Pismo: ZP/ *229* /21/B/17

ODPOWIEDŹ na zapytania w sprawie SIWZ

Uprzejmie informujemy, iż do Zamawiającego wpłynęła prośba o wyjaśnienie zapisu specyfikacji istotnych warunków zamówienia, w postępowaniu prowadzonym na podstawie przepisów ustawy z dnia 29 stycznia 2004 roku Prawo Zamówień Publicznych (Dz. U. z 2015 r. poz. 2164 z późn. zm.) w trybie **przetargu nieograniczonego na kompleksową modernizację energetyczną obiektu po Wydziale Chemii Uniwersytetu im. Adama Mickiewicza przy ul. Grunwaldzkiej 6 w Poznaniu**. Treść wspomnianej prośby jest następująca:

ELEWACJA R

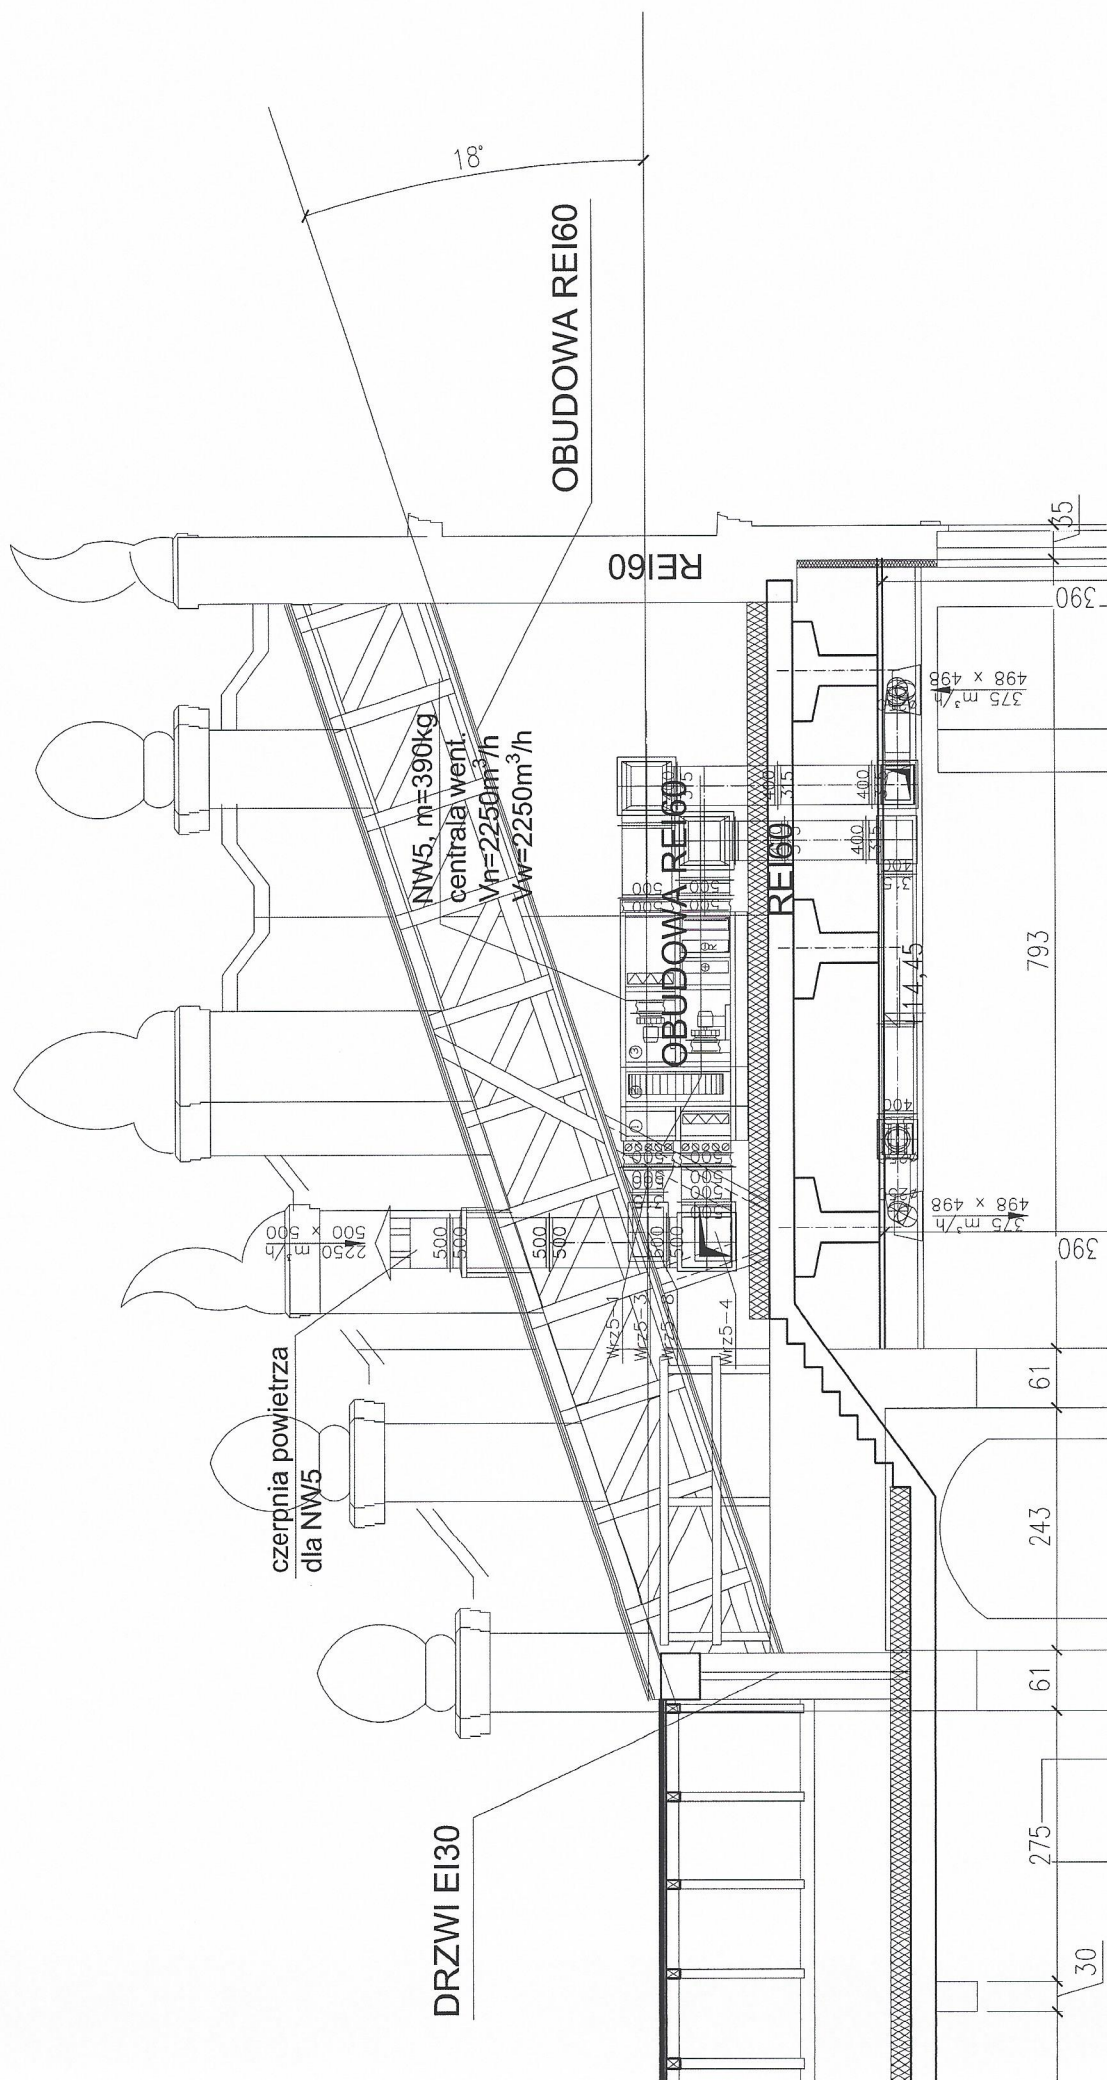
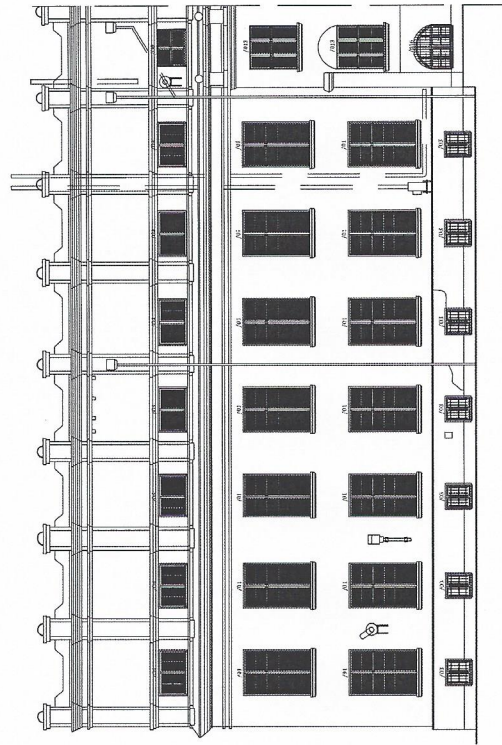
Brak w projekcie informacji dotyczącej ilości okien, które mają posiadać szybę STOPSOL. Prosimy o uszczegółowienie tego zakresu.

Wszystkie okna w przyziemiu oprócz
spełnienia zadanych parametrów należy
wykonać antywłamaniowe.

Kolor referencyjny powłoki stopsol - szary.

Próbki pakietów okiennych należy
uzgodnić z biurem MKZ.
